# Comissão Permanente para Análise de Metodologias e Programas Computacionais do Setor Elétrico

### Respostas às Contribuições à Consulta Pública MME nº 127/2022

A Consulta Pública MME nº 127/2022, divulgada pela Portaria MME nº 652, de 8 de junho de 2022, trata da validação do modo de simulação para o cálculo de energia firme do Modelo SUISHI, em decorrência dos aprimoramentos entre as versões 15 e 16, conforme apresentado no Relatório Técnico denominado "Relatório de Validação da Versão 16 do Programa SUISHI- Modelo de Simulação a Usinas Individualizadas em Sistemas Hidrotérmicos Interligados – Modo para cálculo de energia firme"

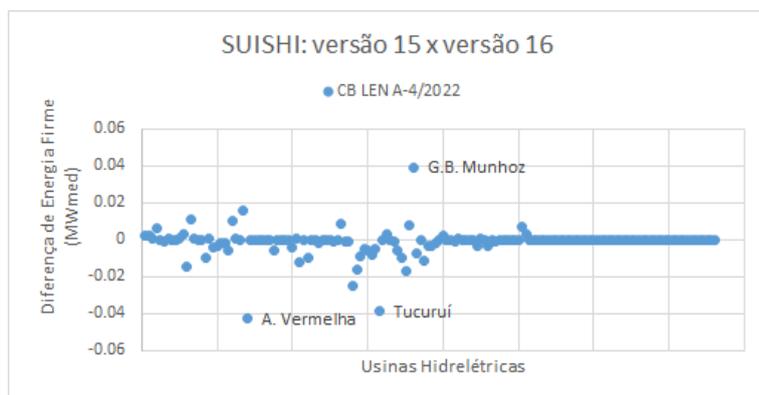
“Além disso, o prazo exíguo para contribuições, com documentação não disponibilizada tempestivamente e, quando disponibilizada, sem a identificação nominal das usinas afetadas pela nova metodologia e ainda sem detalhar se as usinas que receberam implementações em suas respectivas modelagens sofreram alterações de Energia Firme, são pontos que, se fossem considerados, poderiam melhorar ainda mais o relatório apresentado.

“Documentação disponibilizada sem a identificação nominal das usinas afetadas pela nova metodologia, e ainda, sem detalhar se as usinas que receberam implementações em suas respectivas modelagens sofreram alterações de Energia Firme.

Observa-se, no entanto, que as variações encontram-se majoritariamente na faixa de 0,001MWmed. Ressalta-se que os ajustes realizados na versão 16 não tiveram por objetivo principal alterar valores de energia firme, não devendo, portanto, serem avaliados sob essa óptica.

As maiores diferenças de energia firme obtidas entre as versões 15 e 16 para o Caso Base para o LEN A-4/2022 estão destacadas no gráfico a seguir.

As usinas Nilo Peçanha, Pereira Passos, Fontes A e BC, Santa Branca e Capim Branco II não apresentaram diferenças significativas em suas energias firmes pois, conforme descrito no relatório de validação, foram feitos ajustes nos polinômios de jusante para uso na versão 15 do SUIHI de forma a aproximar à da representação na versão 16.

Apesar do ajuste feito no cálculo da cota de montante dos reservatórios de Jordão e Três Irmãos, as usinas Nova Avanhandava e Fundão não tiveram mudança significativa na energia firme. No caso de Nova Avanhandava, as diferenças nos valores de canal de fuga foram pequenas. E no caso de Fundão, apesar de apresentar diferenças maiores no canal de fuga, essas diferenças foram observadas em pouco meses.

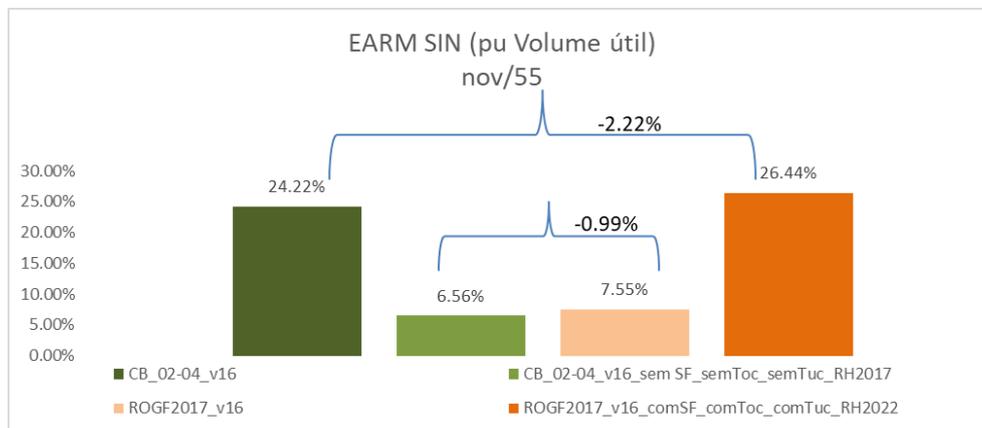
“O gráfico a seguir mostra a evolução do armazenamento resultante do deck disponibilizado nesta consulta, referente ao LEN A-4/2022, com período crítico definido pelo usuário (jun/1949 a nov/1956). De acordo com o manual do modelo, neste modo de simulação a cada iteração para determinação do mercado de convergência é feita uma simulação desde o início do histórico até o fim do período crítico definido pelo usuário. Dessa forma, a questão a ser esclarecida é a razão pela qual o sistema é deplecionado no máximo até 24,22%, em nov/55 e finalizando o período crítico com 32,43% (nov/56). Em outras palavras, por que o sistema apresenta um déficit tendo ainda um armazenamento significativo?”

“No entanto, em uma análise mais ampla dos resultados, especificamente com relação ao armazenamento do SIN, para o caso do estudo do deck LEN A-4 de 2022, observam-se valores elevados no final do período crítico, 32,43% em nov/55, sendo que o valor mínimo é observado em nov/55 com 24,22% do volume útil, o que representa cerca de 1/3 a 1/4 da capacidade de armazenamento do Sistema, respectivamente para estes meses da simulação.

O valor de armazenamento mínimo do SIN da Primeira Revisão Ordinária de Garantias Físicas foi 7,5% em nov/55, ou seja, 31% do valor observado no deck LEN A-4 de 2022 com a versão do modelo em validação. Com isso, recomenda-se a investigação das causas que levam o modelo a não utilizar de forma mais ampla esta energia armazenada nos reservatórios do SIN.”

“Comparando os resultados de armazenamento do Caso Base da CP MME 127/22 e da Primeira Revisão Ordinária (1ª ROGF), observa-se um maior deplecionamento dos reservatórios do SIN.”

“A Figura 2 apresenta detalhadamente a evolução da energia armazenada no SIN ao longo dos 65 meses que compõem o intervalo supracitado - período crítico oficial (PCO) do Setor Elétrico Brasileiro (SEB). É possível perceber que o pior mês é 11/1955. Para a Simulação 01, o armazenamento atinge 7,55% e para a Simulação 02, 24,42% (3,2 vezes maior), valor incompatível com nível de armazenamento durante um período crítico.”

Desde a ROGF 2017, na qual foi utilizada a versão 12 do SUIISHI, foram feitas implementações no modelo de forma a representar algumas restrições operativas específicas, listadas a seguir:

- Regras operativas do São Francisco, definidas pela Resolução ANA 2081/2017;
- Regras operativas que relacionam a Potência Máxima da Usina à Cota de Montante do Reservatório, com o objetivo de representar a operação da UHE Tucuruí;
- Regras operativas que relacionam a Defluência Máxima na Usina à Cota de Montante do Reservatório, que permitem a representação das regras operativas do Tocantins definidas pela Resolução ANA 70/2021;
- Regras operativas que igualam a cota de montante de dois reservatórios;
- Representação do polinômio vazão x nível de jusante por meio de família de polinômios.

Estas regras operativas tendem a restringir a geração destas usinas e, conseqüentemente, o deplecionamento de seus reservatórios. Portanto, tendem a aumentar o seu armazenamento em situações mais críticas. O detalhamento da implementação dessas regras no modelo SUIISHI pode ser consultado no manual de referência da versão 15, assim como nos relatórios de validação das versões 14 e 15 do SUIISHI, constantes na área de consultas públicas do *site* do MME.
